## Kommentierung des 1. Entwurfs des NEP Strom 2030

Freiburg, 28.02.2017

**Abbildung 6-1: Szenarioabhängige Netzausbaubedarfe der NEP 2024, 2025 und 2030 im Vergleich**

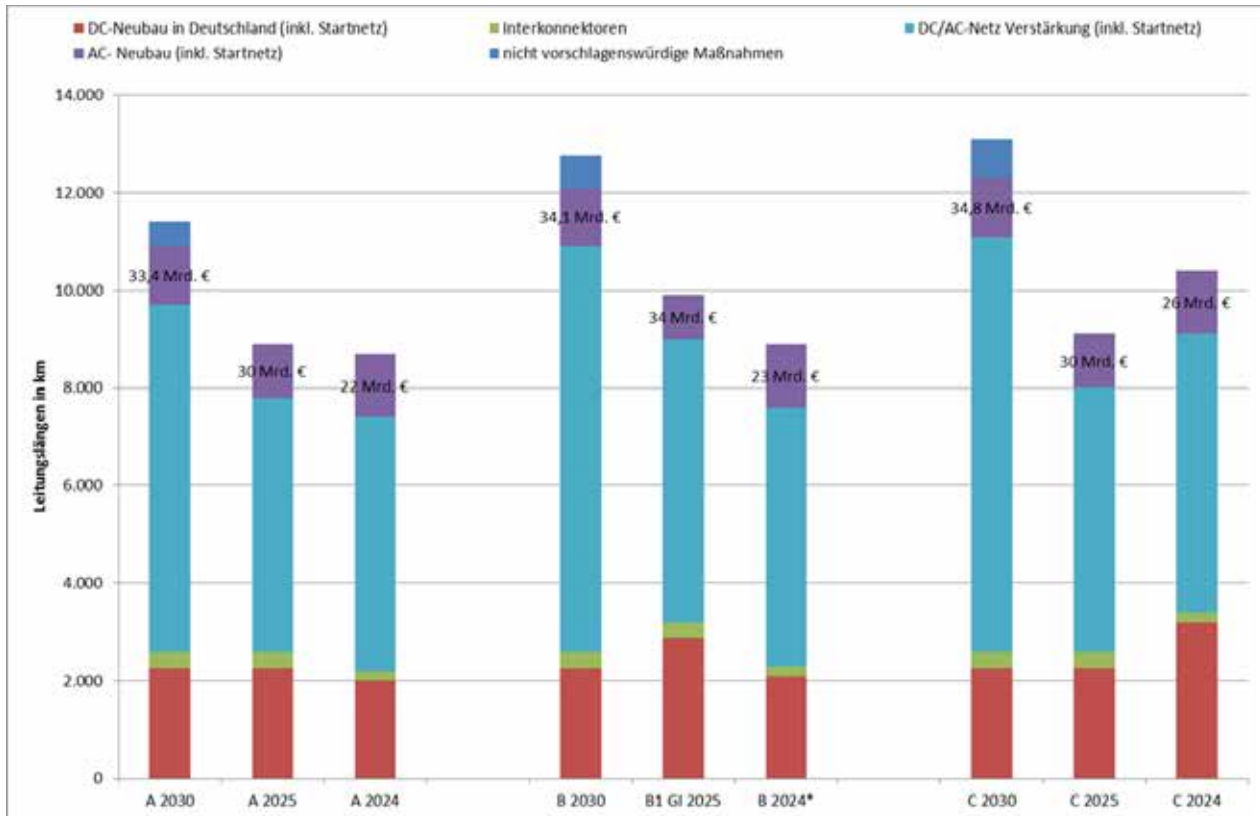
Als Beispiel soll die Ergebnisauswertung des Szenarios A 2030 hervorgehoben werden, da in diesem Szenario mit etwa 2.000 Trassen-km bereits der wesentliche zusätzliche Netzausbaubedarf im Vergleich zum NEP Strom 2025 erforderlich wird (vgl. Abbildung 6-1). Als Treiber für den zusätzlich entstehenden Netzausbaubedarf im Szenario A 2030 wird der Wechsel des Szenariojahres von 2025 auf 2030 und der in diesem Zeitraum stattfindende EE-Ausbau genannt (vgl. 50Hertz Transmission GmbH et al., 2017, S. 88 und S. 90).

Eine Auswertung der Angaben in den Kapiteln 5 der NEP Strom 2025 und NEP Strom 2030 zeigt, dass im NEP Strom 2030 1.100 Trassen-km bereits bis 2025 zusätzlich zum Bedarf nach Szenario A 2025 aus dem NEP Strom 2025 in Betrieb genommen werden sollen. Damit ist dieser Bedarf unabhängig von dem Wechsel des Szenariojahres. Ein gesteigerter EE-Ausbau im Vergleich zum Szenario A 2025 des NEP Strom 2025 kann ebenfalls nicht identifiziert werden: Wird der EE-Zubau des Szenarios A 2030 auf das Jahr 2025 analog zu den Annahmen des NEP Strom 2030 interpoliert, so nimmt er im Vergleich zum Szenario A 2025 nicht zu, sondern geringfügig ab (vgl. Tabelle 6-1).

Dies legt nahe, dass etwa 50% des im Szenario A 2030 neu identifizierten Leitungsausbaubedarfs im Vergleich zum Szenario A 2025 des NEP Strom 2025 weder durch den Wechsel des Szenariojahres noch durch zusätzlichen EE-Ausbau bedingt ist. Die Frage nach dem Treiber bleibt ungeklärt.

Insgesamt macht die Ergebnisdarstellung der einzelnen Szenarien deutlich, dass die positiven Neuerungen des NEP Strom 2030 (neue Stromanwendungen, Flexibilität, Lastkurve) und der Wechsel des Szenariojahres genauer analysiert und dargestellt werden sollten, um Akzeptanz für den zusätzlich entstehenden Netzausbaubedarf zu gewinnen. Wir empfehlen daher, insbesondere

für die neuen Elemente des NEP Strom 2030 Sensitivitätsrechnungen durchzuführen, die deren Auswirkungen auf den Netzausbaubedarf offenlegen.
